Avis délibéré de la mission régionale d'autorité environnementale sur l'aménagement du quartier de la Gare à Saint-Julien-en-Genevois (74)

Avis n° 2022-ARA-AP-1398

Avis délibéré le 21 octobre 2022

Figure 3 : Localisation des deux secteurs « Gare » et « Perly » (source : dossier)

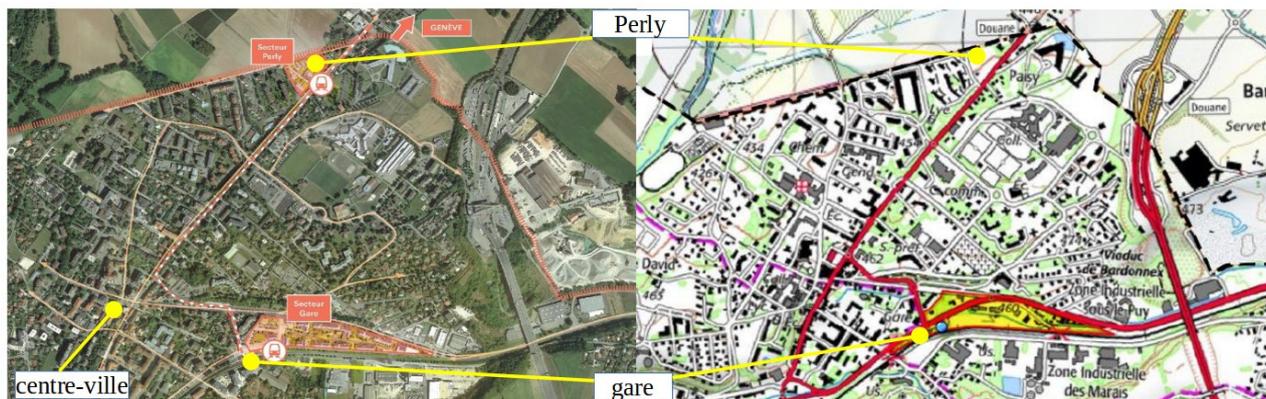
Compte tenu de leurs possibles liens fonctionnels, il convient de déterminer si l'aménagement du secteur Perly fait ou ne fait pas partie du périmètre de projet d'aménagement du quartier gare (figure 3). Ceci paraît clair lorsque le dossier énonce que la concession d'aménagement confiée à UrbanEra comporte « deux secteurs : "Gare" et "Perly" », en laissant entendre qu'il s'agit de deux projets distincts (EE, § II.1, p.69)⁴. Toutefois, le dossier comprend une ambiguïté lorsqu'il énonce, par ailleurs, que UrbanEra a « été désignée (...) comme aménageur du "Quartier Gare" multisites

(secteur gare et secteur Perly) de Saint-Julien-en-Genevois » en 2019 (EE, p.4)⁵. Le périmètre du projet doit être clarifié sur ce point en appliquant le test dit « test du centre de gravité »⁶ pour déterminer les liens fonctionnels entre « Perly » et « aménagement du quartier gare ».

- préciser la constitution de la maîtrise d'ouvrage à ce stade du projet ;
- clarifier le périmètre du projet « Quartier gare », dont la maîtrise d'ouvrage indique qu'il est multisites, gare et secteur Perly ;
- fournir l'estimation globale du coût du projet.

Figure 4 : Tracé du pipeline (orange) et localisation des établissements sensibles et jardins partagés (source : dossier et MRAe)

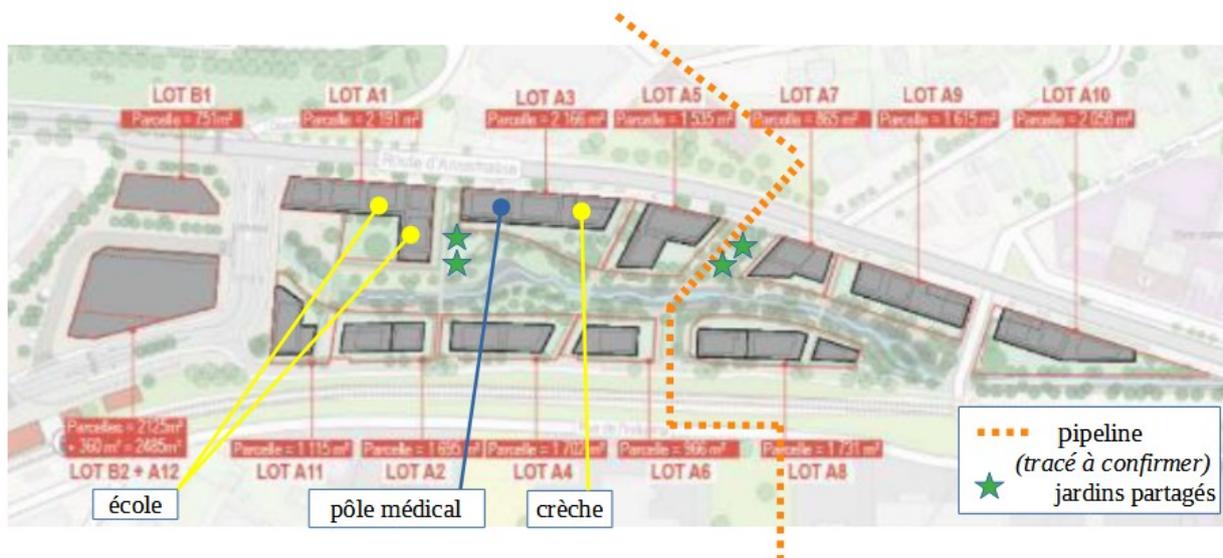
Le dossier doit être complété par un document cartographique permettant de localiser le tracé de la canalisation ainsi que la localisation et la destination des bâtiments et jardins partagés. Il semble que ce tracé soit situé entre les lots A5 et A7 au nord et A6 et A8 au sud, mais ceci nécessite d'être confirmé (figure 4). Si tel est le cas, l'étude d'impact doit être complétée pour préciser la distance de recul des jardins partagés par rapport au pipeline pour garantir qu'ils ne sont pas susceptibles d'endommager la canalisation, ni d'exposer les usagers à un danger.

- représenter sur un document cartographique le tracé du pipeline et des constructions et usages projetés, à l'échelle du projet, y compris des jardins partagés ;
- préciser la distance de recul des jardins partagés par rapport au pipeline pour garantir qu'ils ne sont pas susceptibles d'endommager la canalisation, ni d'exposer les usagers à un danger. ;
- reconsidérer la localisation des activités accueillant des personnes sensibles (la crèche et le pôle médical en particulier) afin de les soustraire aux risques en présence.
